島根原子力発電所第2号機 審査資料	
資料番号	NS2-他-268改01
提出年月日	2023年1月19日

島根原子力発電所第2号機 機器・配管系への制震装置の適用 (単軸粘性ダンパ)

2023年1月
中国電力株式会社

詳細設計申し送り事項に対する回答

取水槽ガントリクレーンの耐震評価結果 (1/3)

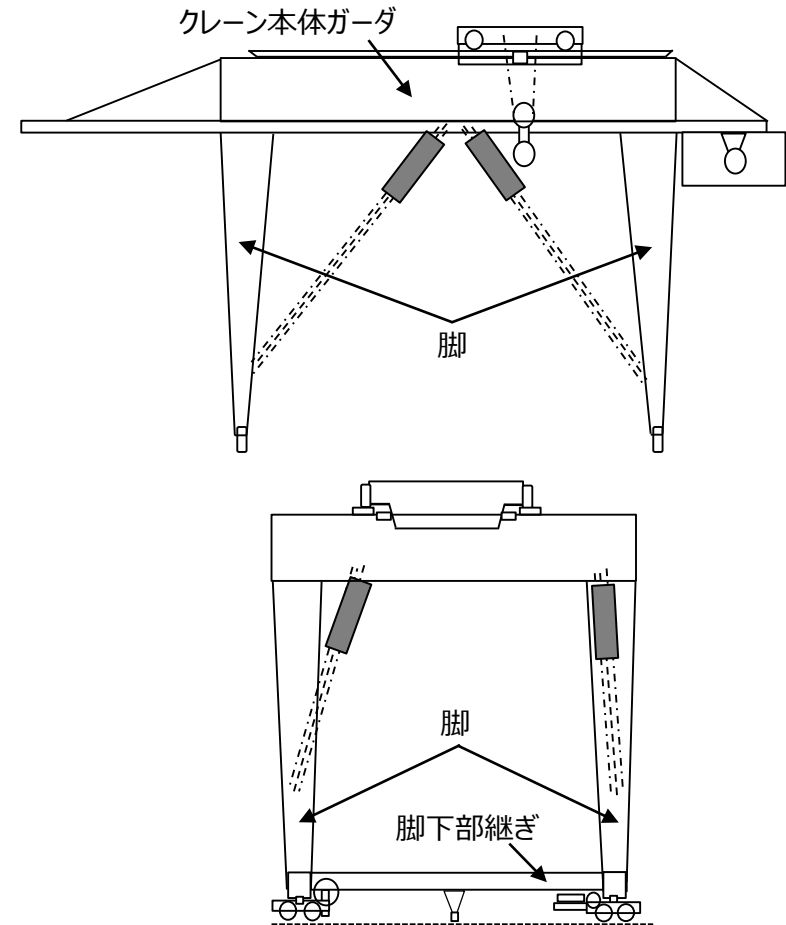
No.	詳細設計申し送り事項	分類	回答	回答頁
1	<p>制震装置と対象設備の地震時の構造成立性については、設置許可段階にて示す地震応答解析手法による耐震評価結果を詳細設計段階で示す。 （第796回審査会合（2019年11月12日）における当社の回答内容）</p>	B	<p>単軸粘性ダンパを設置した取水槽ガントリクレーンについて地震応答解析を行った。 取水槽ガントリクレーンについては発生応力が許容応力以下となることを確認した。 単軸粘性ダンパについては荷重等の応答値が許容値以下となることを確認した。</p>	P.8

- ダンパ取付部を含め取水槽ガントリクレーンは基準地震動Ssによる地震力に対して十分な構造強度を有しており、単軸粘性ダンパも許容値を満足するため、波及的影響を及ぼさないことを確認した。

部位	応力	算出値	許容値
クレーン本体ガーダ	せん断(MPa)	26	161
	曲げ(MPa)	128	280
	組合せ(MPa) (曲げ+せん断)	134	280
脚	圧縮(MPa)	36	279
	引張(MPa)	5	280
	せん断(MPa)	77	161
	曲げ(MPa)	194	280
	組合せ (圧縮+曲げ)	0.798	1.0
	組合せ(MPa) (曲げ+せん断)	228	280
脚下部継ぎ	圧縮(MPa)	23	263
	引張(MPa)	14	280
	せん断(MPa)	57	161
	曲げ(MPa)	224	280
	組合せ (圧縮+曲げ)	0.835	1.0
	組合せ(MPa) (曲げ+せん断)	244	280
